Modulo per la presentazione delle osservazioni per i piani/programmi/progetti sottoposti a procedimenti di valutazione ambientale di competenza statale

ID: Codice procedura (ID_VIP/ID_MATTM):10844

Impianto per la produzione di energia elettrica da fonte eolica, costituito da 6 aerogeneratori della potenza complessiva di 37,2 MW, un sistema di accumulo da 25 MW e relative opere connesse in località "Rempillo" nel comune di Pitigliano (GR).

TESTO DELLE OSSERVAZIONI

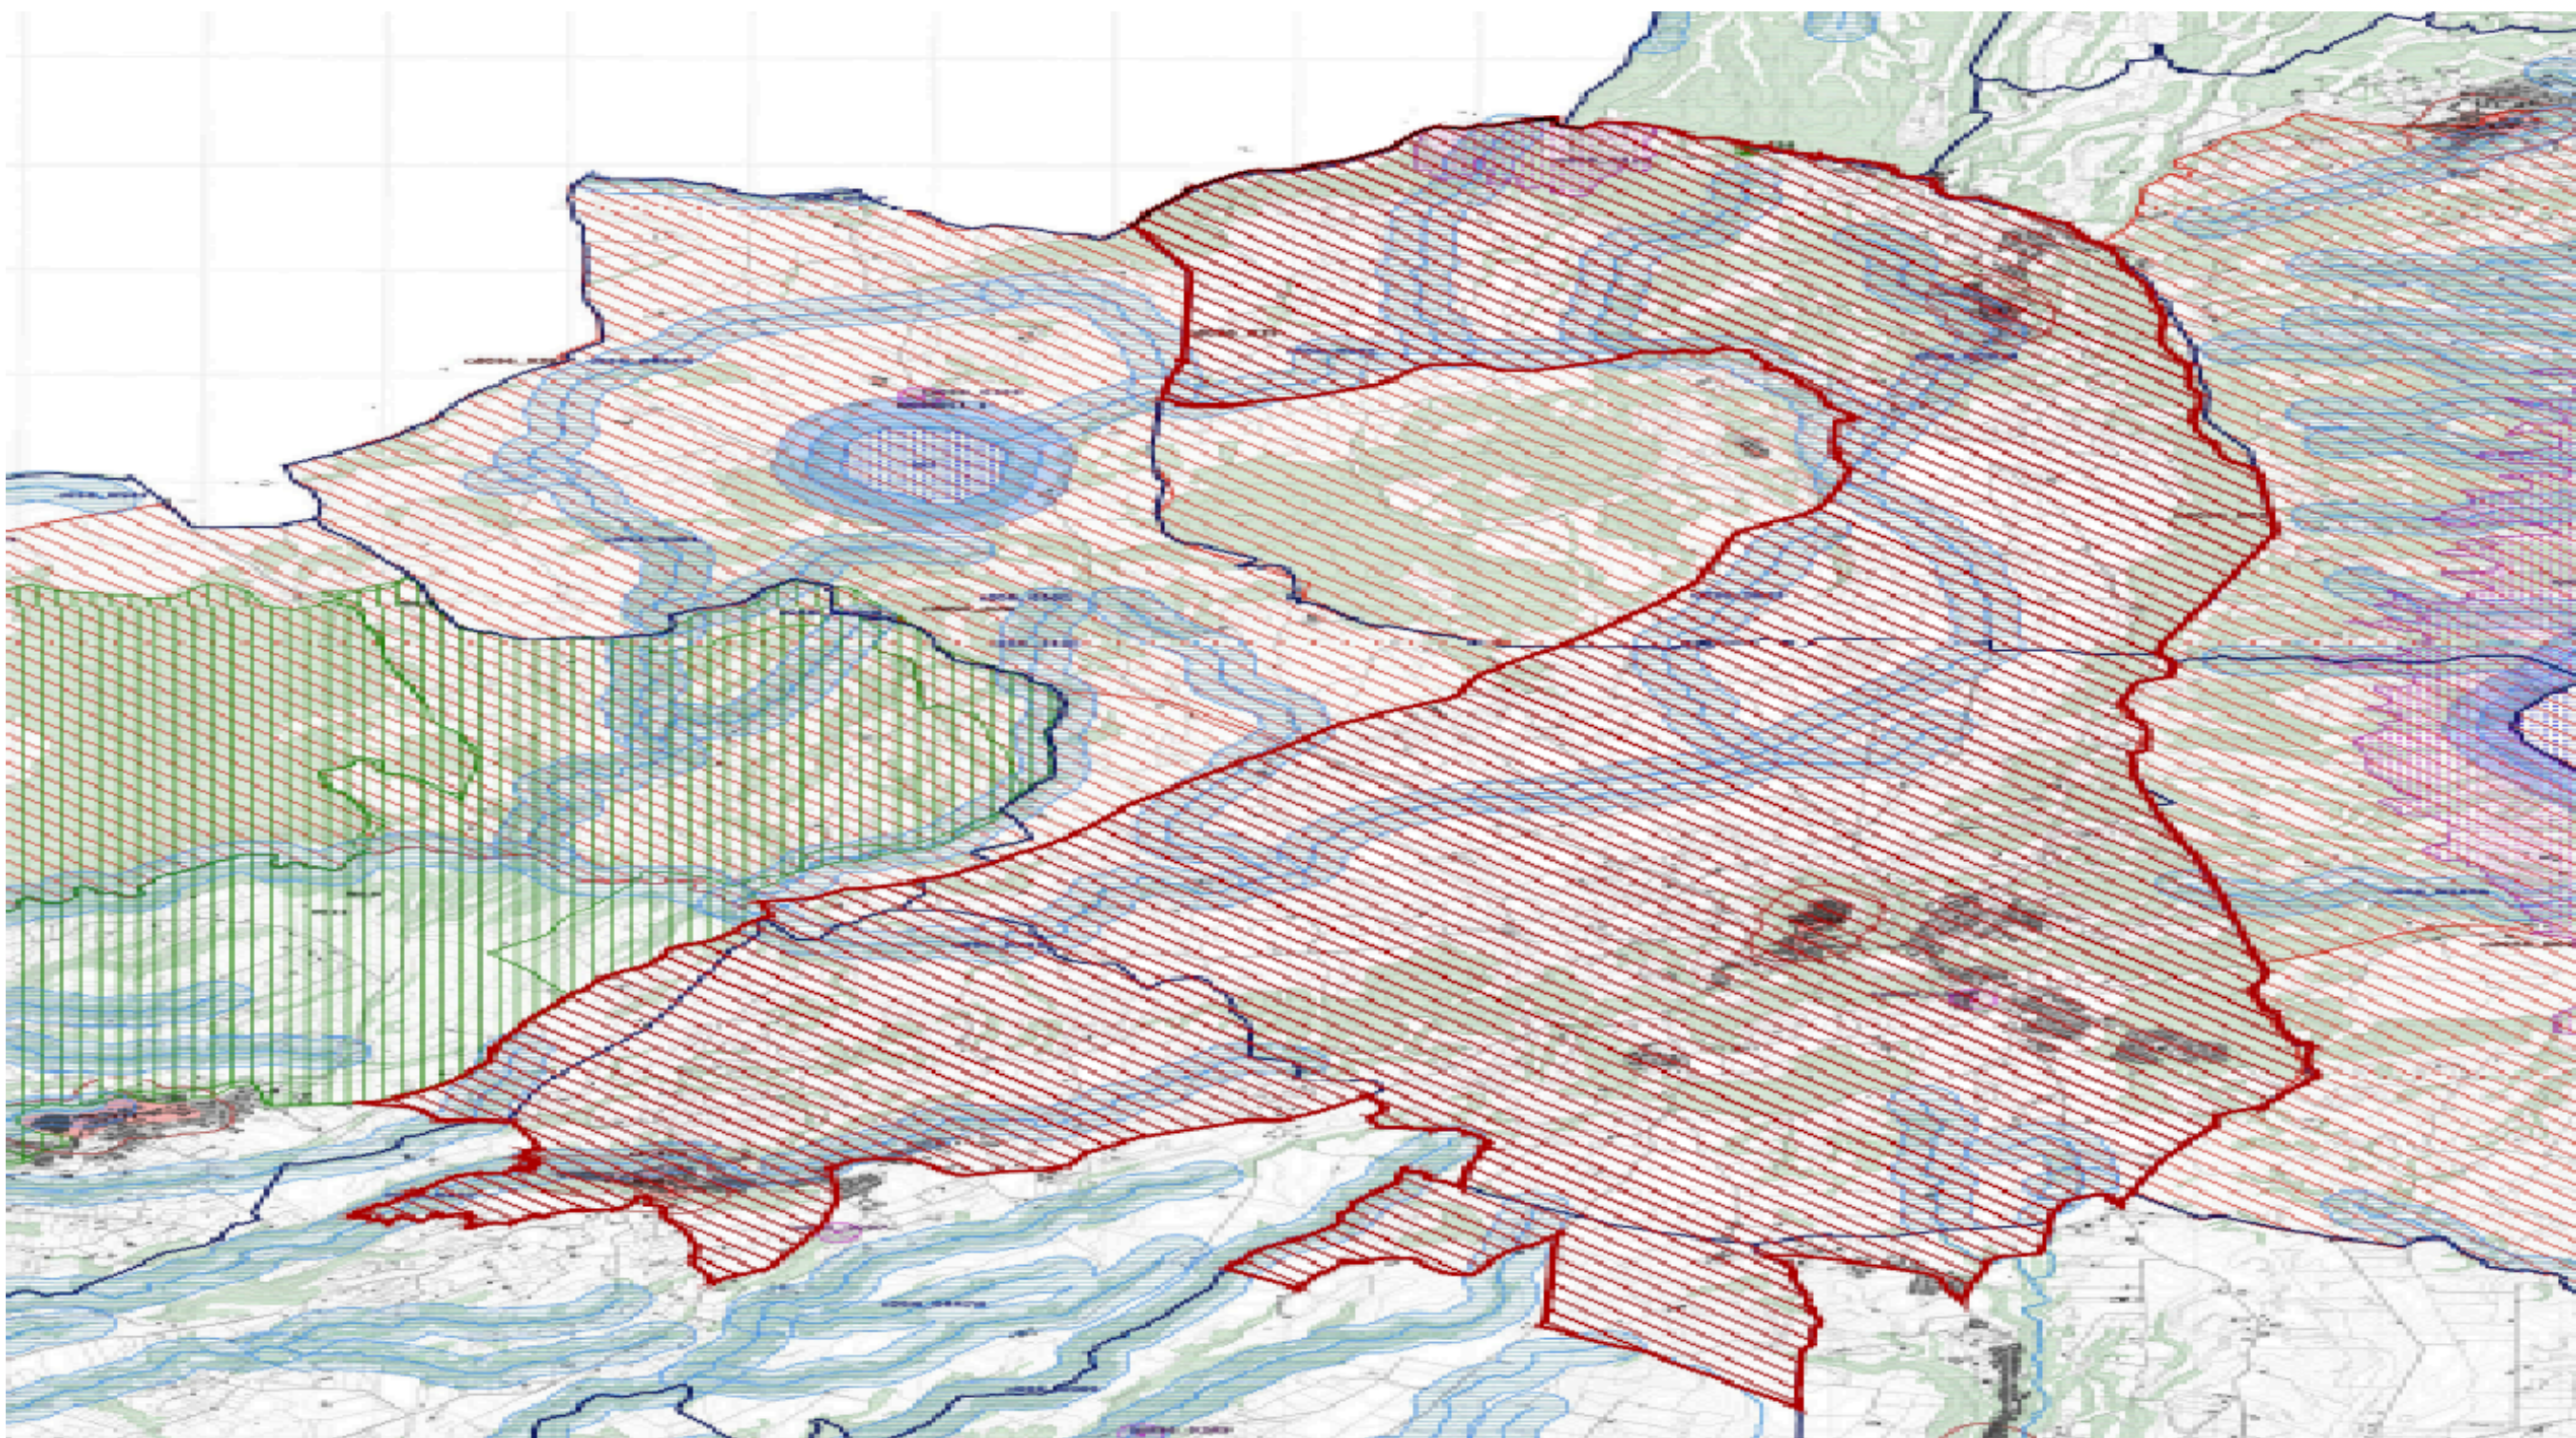
l'immagine n. 2 dell' ALLEGATO) all'area di notevole interesse pubblico " Conca del lago di Bolsena" (D.M. 24.10.1960). Praticamente una vasta zona che per interesse paesaggistico e naturalistico oltre che storico, archeologico e identitario rappresenta un unicum nel panorama nazionale.

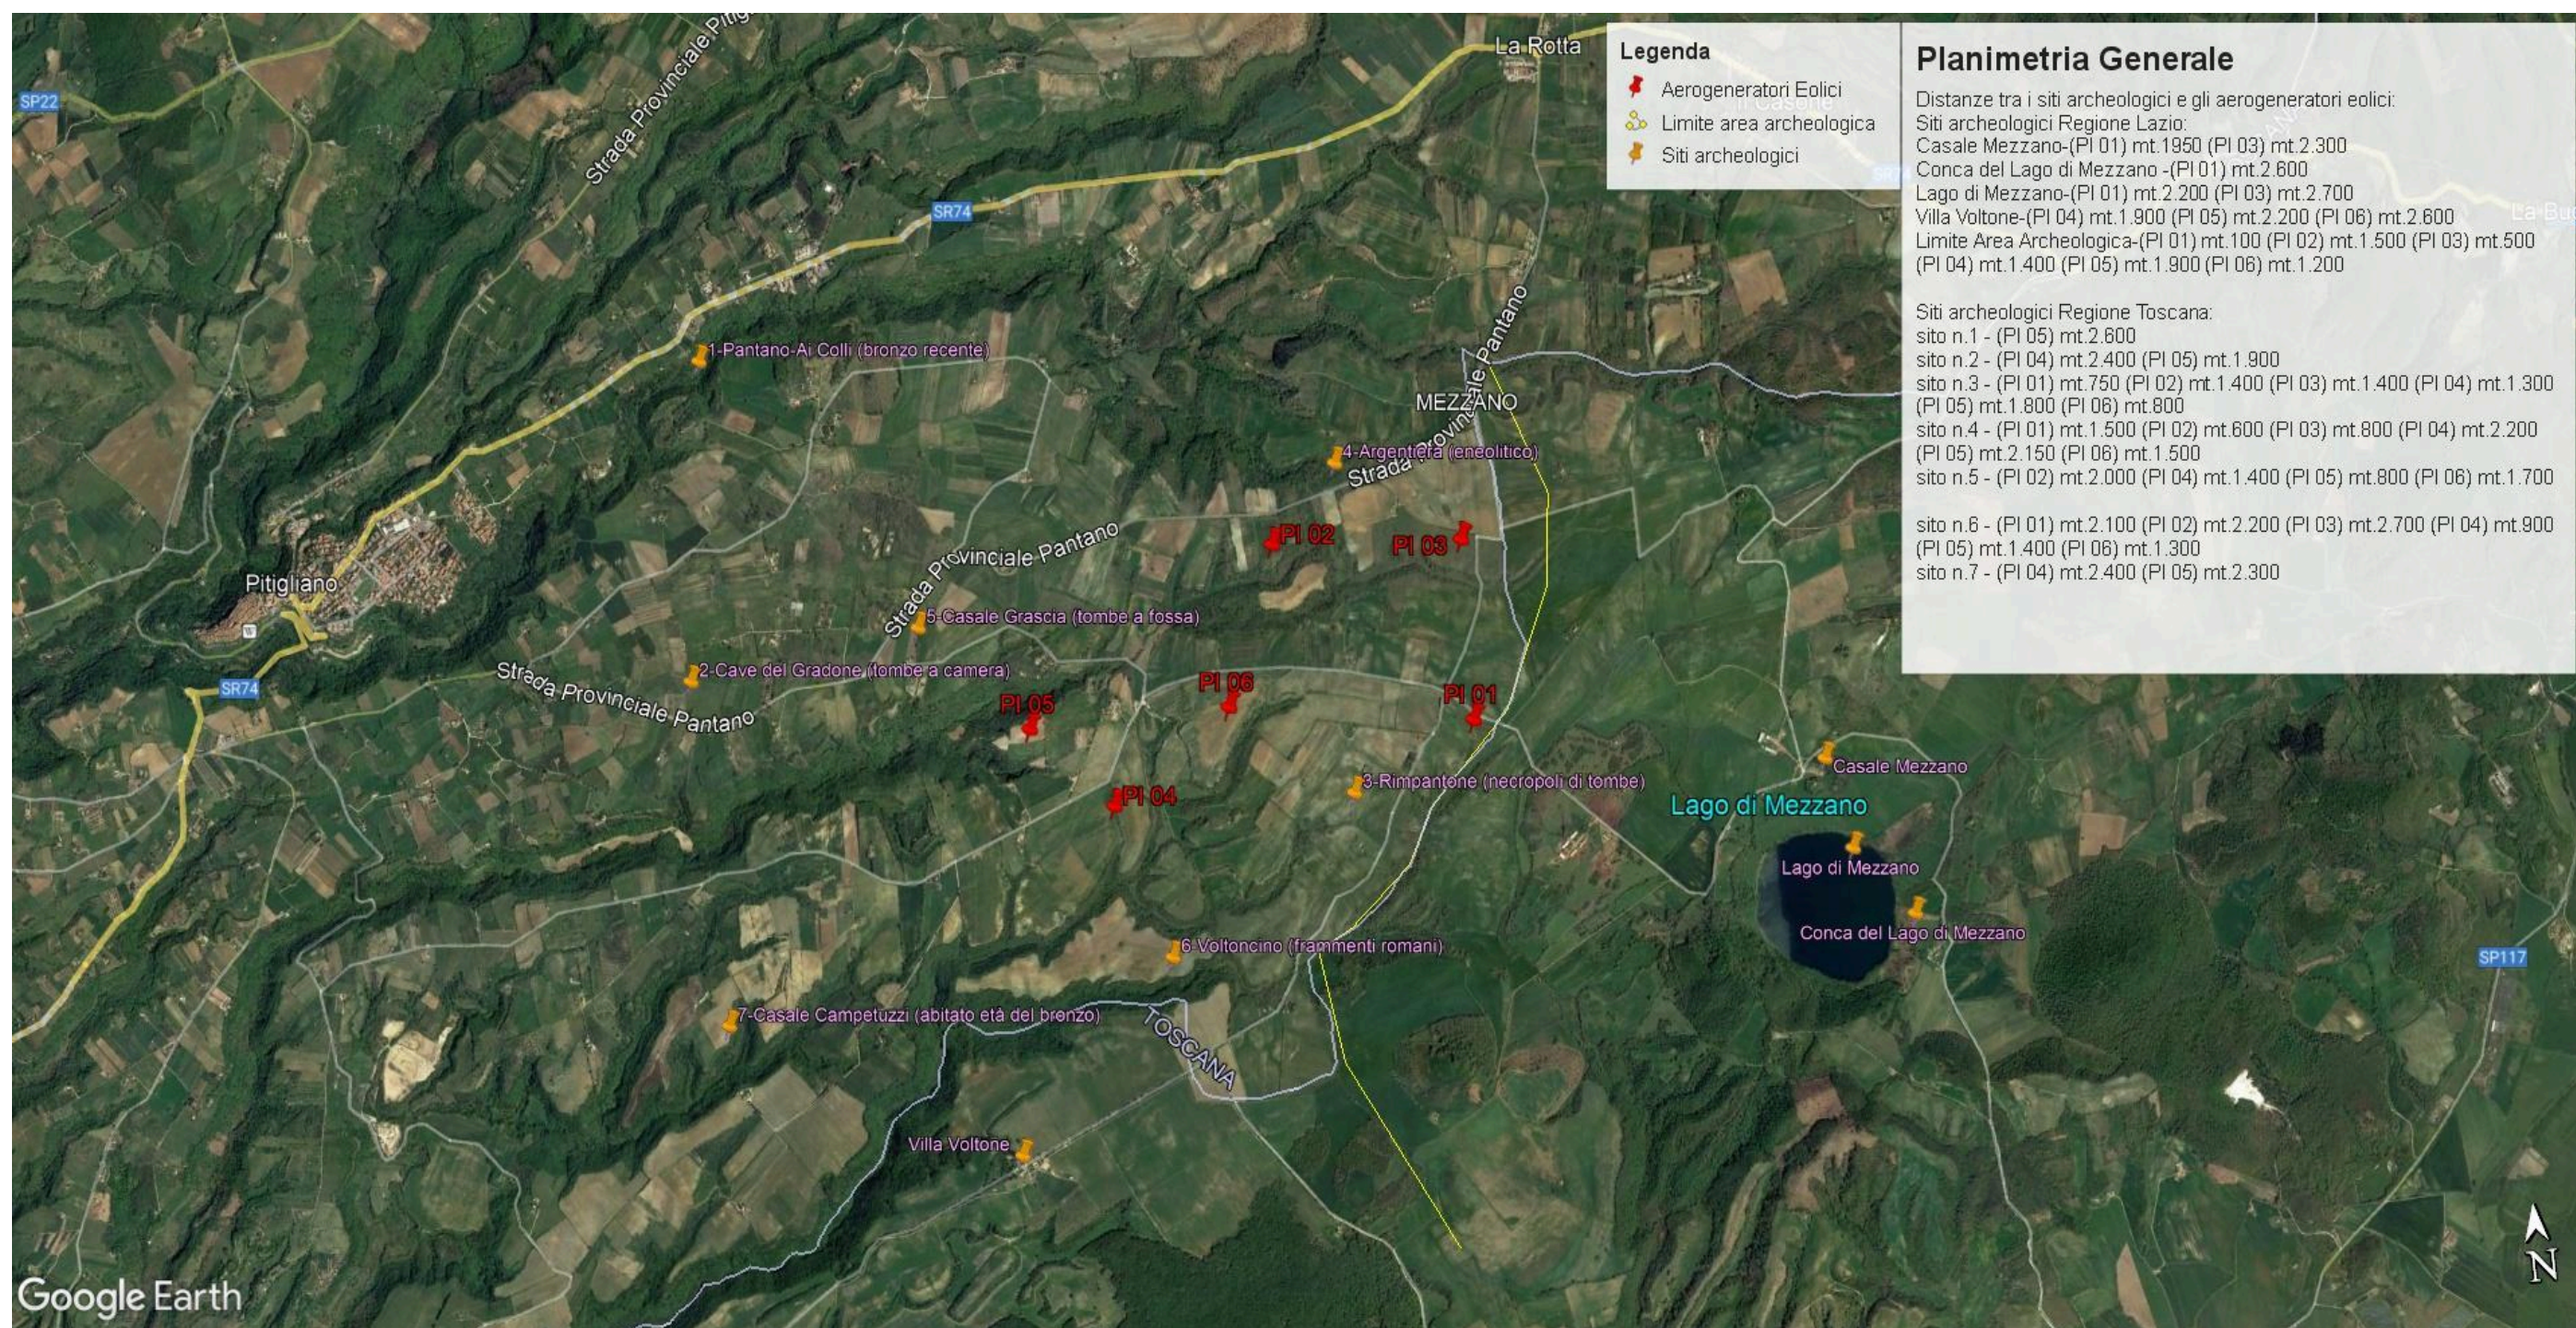
Inoltre, la zona in cui insisterebbe l'impianto eolico industriale Rempillo è compresa nelle fasce di rispetto di 3 km di diversi beni archeologici tutelati dalla parte II del Codice dei Beni Culturali (vedi

Allegato, immagine n. 3). Inoltre le pale P04 e P05 ricadono all'interno di un'area archeologica che la Proponente vorrebbe cancellare per il semplice fatto che non è riportata nel documento regionale ma nel documento provinciale come meglio dettagliato nell'Osservazione n. 5. Alla luce di quanto documentato appare chiaro quindi che la collocazione dell'impianto non ha tenuto conto alcuno dei vincoli dell'area nella quale è stato progettato e l'inserimento dell'impianto eolico nel paesaggio e sul territorio non è corretto (Allegato IV delle Linee guida nazionali di cui al D.M dello Sviluppo economico del 10.09.2010).
